Motivo	Anexo 14 - Referência	Anexo 14 – Texto proposto	RBAC 154 - Referência	RBAC 154 – Texto vigente	RBAC 154 – Texto proposto	Justificativa – Pré Consulta Pública
Emenda 14 ao anexo 14	-	-	154.15(a)(26)	(26) Checagem de Redundância Cíclica (CRC) significa o algoritmo matemático aplicado à expressão digital de dados que oferece um nível de garantia contra perda ou alteração de dados.	(26) [Reservado]	Considerando a revisão do capítulo 2 (CHAPTER 2) do anexo 14, Vol. I, ocorrida na emenda 14, foi proposta a revisão da seção 154.101 - Dados aeronáuticos do RBAC 154, com a retirada dos parágrafos 154.101 de (b) a (g), essa definição 26 deve ser retirada pois era abordada somente nesses itens. Análise consta no item 4.5.7 da NT nº45/2020/GTNO-SIA/GNAD/SIA
Emenda 14 ao anexo 14	-	-	154.15(a)(48)	(48) Integridade (classificação de dados aeronáuticos) significa o critério de classificação de dados aeronáuticos com base no risco potencial resultante da utilização de dados corrompidos, a partir do qual são obtidas as seguintes classes: (i) dados de rotina: probabilidade muito baixa de que, se utilizados dados corrompidos, o prosseguimento seguro de voo e o pouso de uma aeronave estejam suj

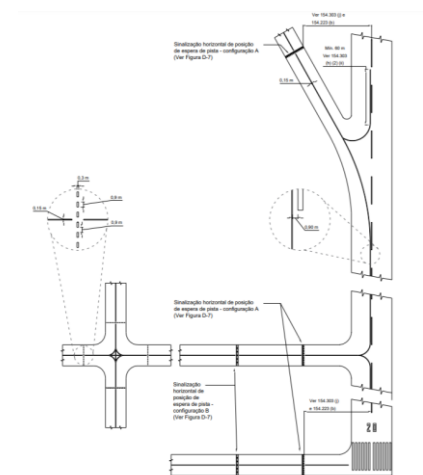
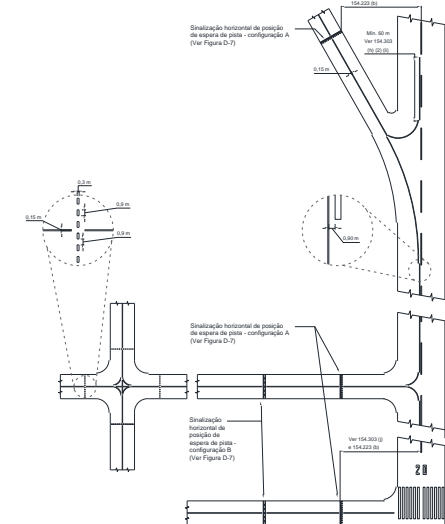
Melhoria	Figure 5-6. Taxiway markings (shown with basic runway markings)	-	Figura D-6	 Figura D-6. Sinalização horizontal de pista de táxi (exibida em conjunto com a sinalização horizontal básica de pista de pouso e decolagem)	 Figura D-6. Sinalização horizontal de pista de táxi (exibida em conjunto com a sinalização horizontal básica de pista de pouso e decolagem)	A Figura D-6 do RBAC nº 154 possui uma pequena divergência em relação à Figura 5-6 do Anexo 14 - Vol. I, pois a primeira induz à medição da distância da posição de espera até a linha tracejada (ver Figura 2), enquanto que, no Anexo 14 essa indicação vai até a linha contínua (ver Figura 1), e isso pode gerar dúvida ou indução ao erro nos regulados guiados pelo RBAC nº 154. Portanto, propõe-se a substituição e correção da figura. D-6.

**Tabela D-8. Distâncias de localização vertical de orientação de táxi, incluindo sinalizações verticais de saída da pista**

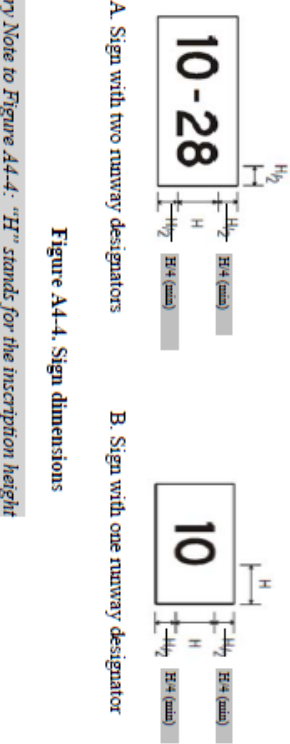
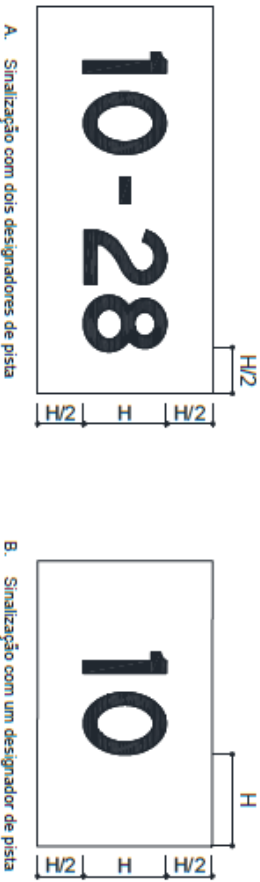
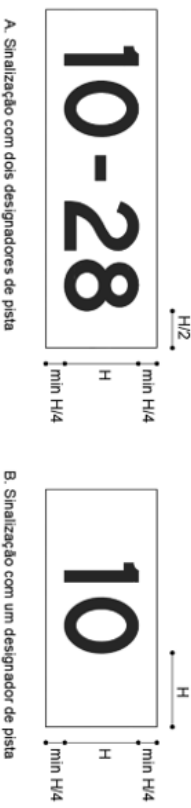
A emenda 15 ao anexo 14 propõe alteração da Table 5-5 do item 5.4 - CHAPTER 5. VISUAL AIDS FOR NAVIGATION, tendo sido internalizada a alteração relativa à mudança das dimensões da altura da sinalização vertical de orientação de táxi e de seus caracteres, exigindo a revisão da Tabela D-8 do RBAC nº 154. (Conforme análise contida no item 4.32 da NT nº 37/2020/GTNO-SIA/GNAD/SIA - SEI nº 4508990)
